東海第二発電所
津波評価について
(基準津波の年超過確率の参照)
(コメント回答)

平成29年4月28日
日本原子力発電株式会社

審査会合(H29.2.3)におけるコメント内容及び回答

ロジックツリー(プレート間地震と津波地震の連動型地震)

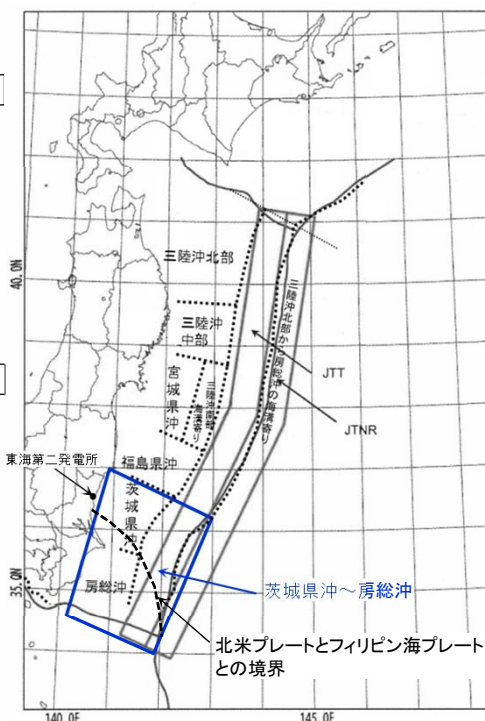
No.	コメント内容	コメント回答	該当箇所
1	プレート間地震のロジックツリーにおける基準津波の波源(Mw8.7)の取扱いについて、検討すること。	・2011年東北地方太平洋沖地震の特徴と関連する知見を踏まえ、基準津波の波源(Mw8.7)を考慮することとし、波源領域の南限の分岐として「房総沖まで」を追加	・第1.2章 ・補足説明 第4章
2	2011年東北地方太平洋沖地震の発生確率について、具体的に示すこと。	・地震調査研究推進本部(2012)を参考に、2017年3月11日における今後50年の地震発生確率を算定すると、ほぼ0%(10^{-35})であり、年超過確率に与える影響は極めて小さいことを確認	・第1.2章
3	東北地方太平洋沖型の地震の発生領域でのM8クラスの地震がハザードに与える影響を示すこと。	・土木学会(2011, 2016)、地震調査研究推進本部(2012)を参考に概略ロジックツリーを作成し、津波ハザード曲線を算定した結果、2011年東北地方太平洋沖地震の発生領域でM8クラスの地震がハザードに与える影響は小さいことを確認	・第1.2章
4	海洋プレート内の正断層地震のロジックツリーの設定(地震規模、平均発生間隔、重み配分)について検討すること。	・地震規模、各機関の評価事例に係る関連情報を収集するとともに、専門家意見聴取を実施し、中央マグニチュード(M_c)を1611年の津波の地震規模(Mw8.6)から1933年昭和三陸地震津波の地震規模(Mw8.4)に変更	・第1.2章 ・補足説明 第6章
5	海洋プレート内の正断層地震については、敷地前面と基準津波策定位置では異なる傾向を示すことから、追加説明すること。	・海洋プレート内の正断層地震が津波ハザード曲線に与える影響について、フーリエ・スペクトル等による周波数特性を確認し、海洋プレート内の正断層地震の短周期成分が基準津波策定位置から敷地前面(取水口前面)に向かうにつれ減衰傾向にあり、そのため敷地前面と基準津波策定位置では異なる傾向を示したことを確認	・補足説明 第8章
6	矩形断層モデルに、誤差の対数標準偏差のばらつきに関する最新知見を評価に取り入れることについて、関連情報を再整理し、あらためて説明すること。	・波源特性のばらつき($\beta_{\text{波源}}$)に係る関連情報を収集するとともに、専門家意見聴取を実施し、不均質モデルと同じロジックツリーを適用できることを確認	・第1.3章 ・補足説明 第7章

- 敷地前面のプレート間に想定する津波波源については、2011年東北地方太平洋沖地震から得られた知見に基づくと、下記に示す「茨城県沖に想定する津波波源」が妥当であると考えられる。
- しかしながら、基準津波の策定においては、この津波波源に複数の保守的設定を加味した「茨城県沖から房総沖に想定する津波波源」を設定して評価を行っていること及び専門家意見聴取結果を踏まえ、「茨城県沖から房総沖に想定する津波波源」を考慮することとし、波源領域の南限に「房総沖まで」の分岐を追加した。

【ロジックツリー(プレート間地震と津波地震の連動型地震)案】

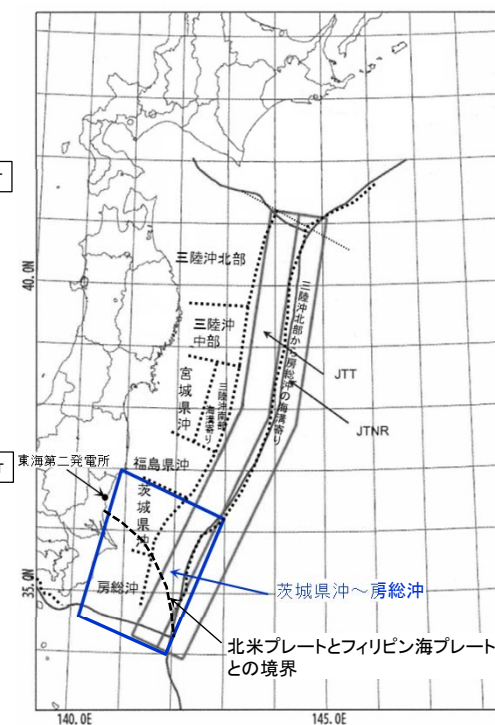
専門家のご意見
構造的に房総沖と茨城県沖には構造境界があることから、茨城県に想定する津波波源を基本とすることは妥当である。
- 確定論で保守的に考慮した波源が、確率論に入っていないというのはおかしくないと思う。仮に分岐として考慮するのであれば、低い重みを設定すべき。 - 波源の規模の設定については、専門外の内容になるのでコメントは控えさせていただく。
確定論で考慮している波源については、保守的に設定したものであっても確率論でも考慮するほうが良い。ただし、重みは低くても良い。
- 確定論で考慮している波源については、保守的に設定したものであっても確率論でも考慮するほうが良い。ただし、重みは低くても良い。 - 具体的には、保守的に設定したものの重みを0.1とすることが考えられる。

- 各専門家意見を総合的に踏まえ、波源領域の南限として「北米プレートとフィリピン海プレートの境界まで」と「房総沖まで」の分岐を設定する。重み配分については、「北米プレートとフィリピン海プレートの境界まで」の重みを0.9、「房総沖まで」の重みを0.1とする。

■関連情報: 海洋プレート内地震のロジックツリーの見直しについて

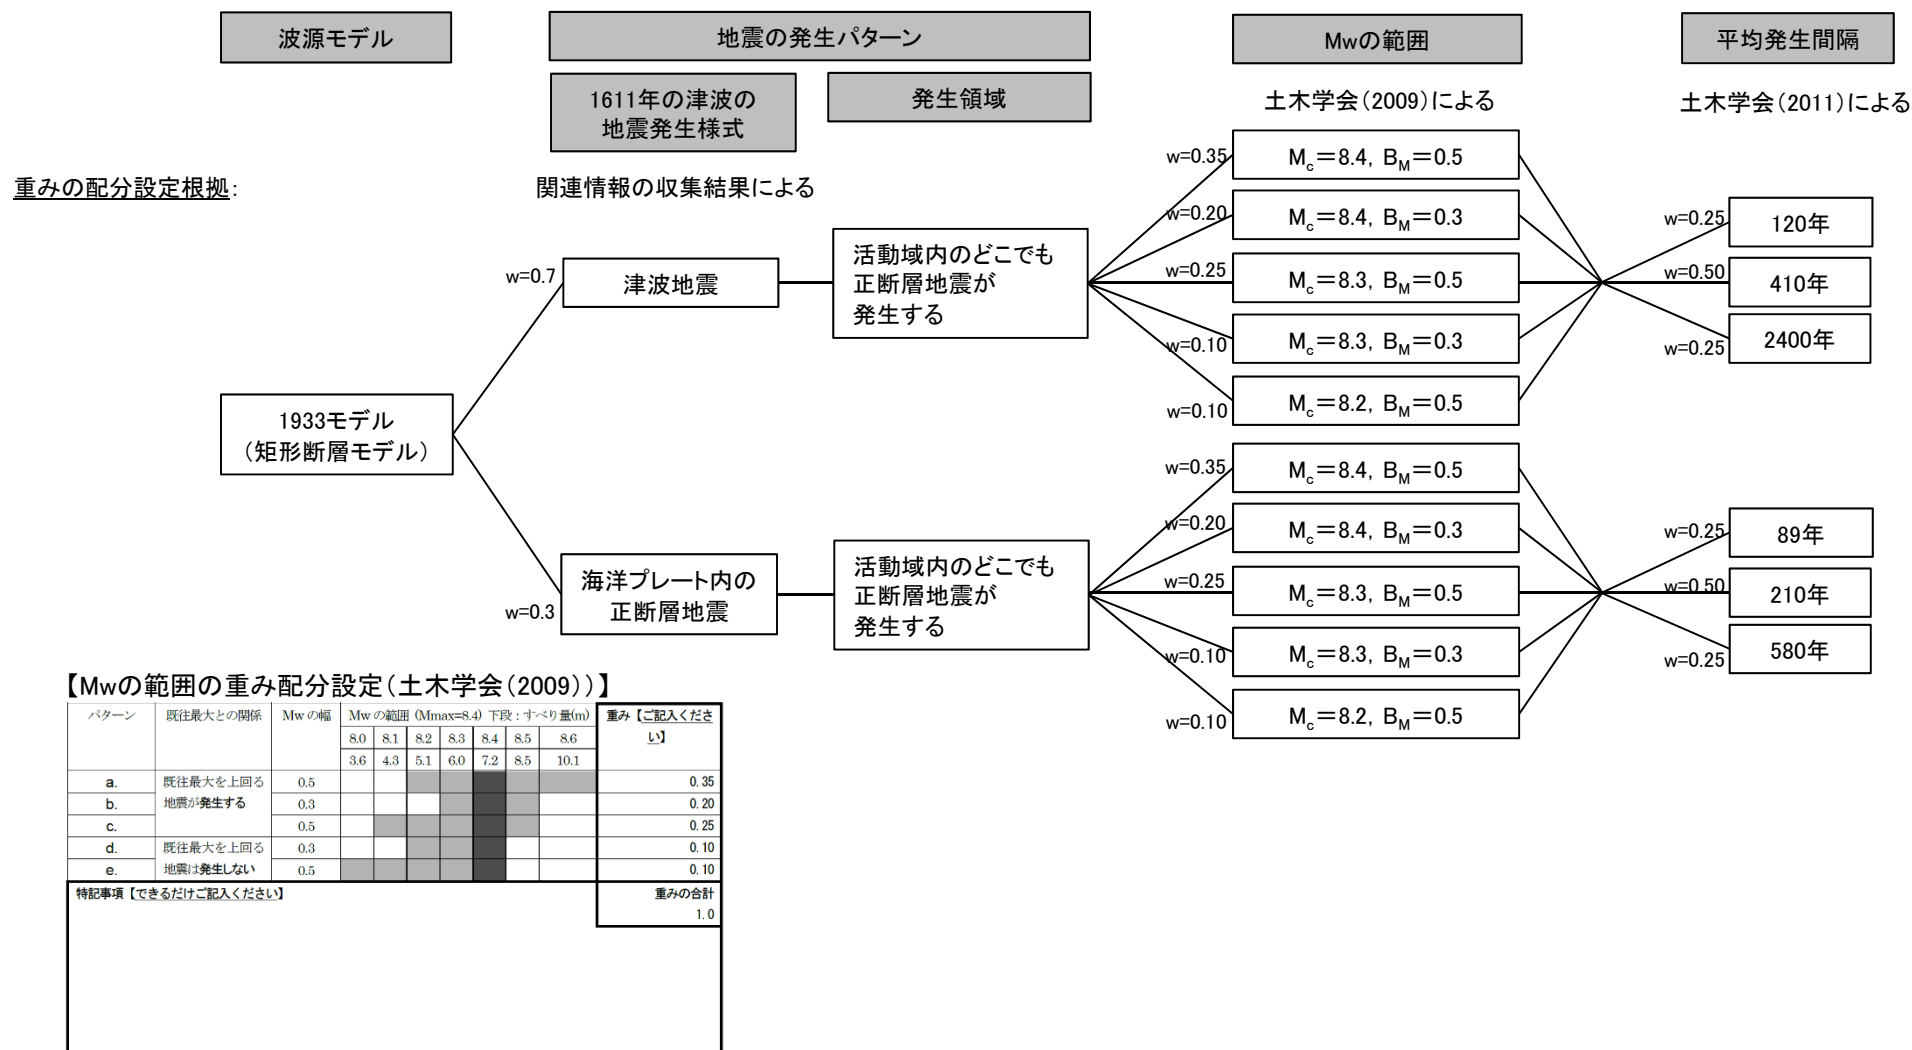
専門家のご意見
・ 1611年の津波は未だ研究途上にあるが, 最新知見を反映した今井他(2012)モデルは, 現時点で最も信頼できるモデル(妥当なモデル)と考えられる。 ・ 今井他(2012)モデルのアウトサイズ領域のすべりは1933年昭和三陸地震津波と同程度であることを踏まえると, “1611年の津波が正断層型地震、の中央マグニチュード(Mc)を8.6から8.4に変更する(上限Mwを8.8から8.6に変更する)ことは妥当である。
・ 現状のロジックツリーを維持し, 各分岐の重みを変更する方法も考えられるが, 上限Mwを8.8から8.6に変更する今回の方法は, 土木学会(2016)等とも整合しており, 異論はない。 ・ なお, ロジックツリーは, 5年, 10年経つと変わる可能性があるため, 最新知見の収集に努めること。
・ 1611年の津波は未だ議論があるところであり, 津波痕跡など新しい情報は増えてきているものの, 相田(1977)モデルをベースとした土木学会(2002)モデル(Mw8.6)の否定までには至っていないと考える。 ・ 以上から, “1611年の津波が正断層型地震、の中央マグニチュード(Mc)を8.6から8.4に変更するという「Mwの範囲」の分岐を見直す方法ではなく, 「波源モデル」の分岐を新たに追加する方法(例えば, 相田(1977)モデル, 今井他(2012)モデルを分岐で処理するなど)が考えられる。
・ 1611年の津波について, 相田(1977)が基にした痕跡データから情報が増えており, 今後, 波源そのものを再検討する動きがあると聞いている。したがって, 相田(1977)モデルをベースとした土木学会(2002)モデル(Mw8.6)に固執する必要は無いと考える。 ・ 1933年昭和三陸地震津波(Mw8.4)は, 国内外で最大規模のアウトサイズ地震であるとともに, 1611年の津波がアウトサイズ地震であった場合, 三陸沖の同じ領域において, M8クラスのプレート間地震と同程度のすべりが約300年間の間に生じたことになり, 地震学的に考えにくいのではないかと考える。 ・ 以上から, “1611年の津波が正断層型地震、の中央マグニチュード(Mc)を8.6から8.4に変更する(上限Mwを8.8から8.6に変更する)ことは妥当である。

上記, 意見聴取結果を踏まえ, 中央マグニチュード(Mc)を8.6から8.4に変更することについてレビューを行い, その妥当性について評価を得た。

■ 専門家意見聴取結果を踏まえて作成したロジックツリー

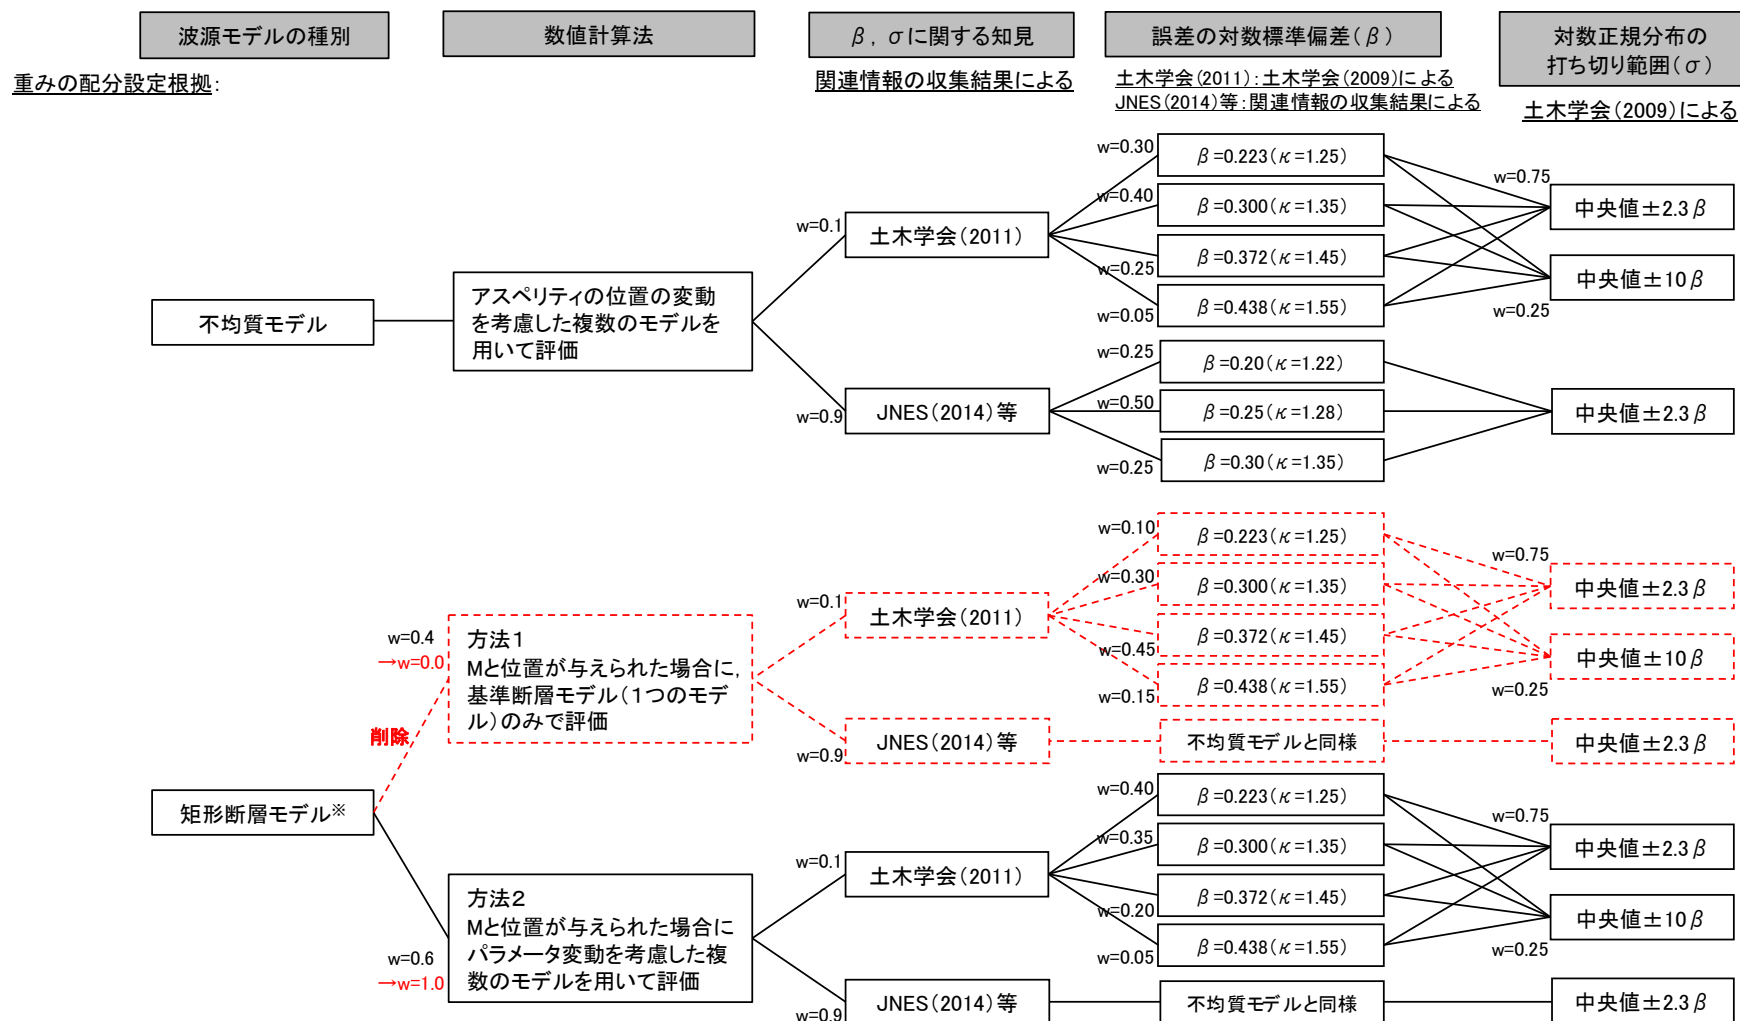
専門家のご意見
- 誤差の対数標準偏差(β)については、JNES(2014)のみで良いと考えるが、対数正規分布の打ち切り範囲(σ)について、打ち切りなし($\pm 10\sigma$)の分岐を削除する明確な知見は無いのが現状。具体的には、土木学会(2011)の感度解析を例に考えると、中央値水位15m、$\kappa=1.35$のとき、$\pm 2.3\sigma$の曲線から算定される最大水位が30m、$\pm 10\sigma$の曲線から算定される最大水位が300mとなる。300mの津波水位は非現実的だが、30mを超える可能性は無いかと考えた場合、ゼロとは言えないので、分岐として考慮することが必要と考える。 - その場合の重みは、分岐として成立する可能性が残され则认为、土木学会(2011)の重みを0.1、JNES(2014)の重みを0.9。
- JNES(2014)の検討は3.11地震津波だけを対象としたものであり、分岐を変更するからには、歴史津波のうち比較的痕跡高の信頼性が高い1960年以降の津波も対象に検証を行う必要があると考える。ただし、JNES(2014)の知見反映は必要と考えられることから、JNES(2014)の分岐設定と土木学会(2011)の分岐設定をロジックツリーとして表現することが考えられる。 - その場合の重みについて、取り敢えずは“JNES(2014)の対案として土木学会(2011)”と考えることができるので、均等配分(0.5:0.5)。
JNES(2014)の分岐を採用する方向性に問題はないと考えるが、土木学会(2011)を完全に削除して良いかどうかは判断が難しい。したがって、土木学会(2011)を削除するという点については、慎重な対応が必要。
JNES(2014)は、土木学会(2011)の課題であった10^{-5}以下の低頻度における評価値の改善に繋がっていると考えられる。ハザード評価の解析条件等の比較に矛盾はないことから、JNES(2014)の設定方法を採用することに問題はない。

- 各専門家意見を総合的に踏まえ、 β 、 σ についてはJNES(2014)の分岐設定と土木学会(2011)の分岐設定をロジックツリーとして表現し、重み配分は、JNES(2014)を0.9、土木学会(2011)を0.1とする。矩形断層モデルについては、パラメータの変動を考慮した複数のモデルを用いて評価することを基本とし(＝方法1を削除)、不均質モデルと同じ β 、 σ の分岐・重み配分を適用する。
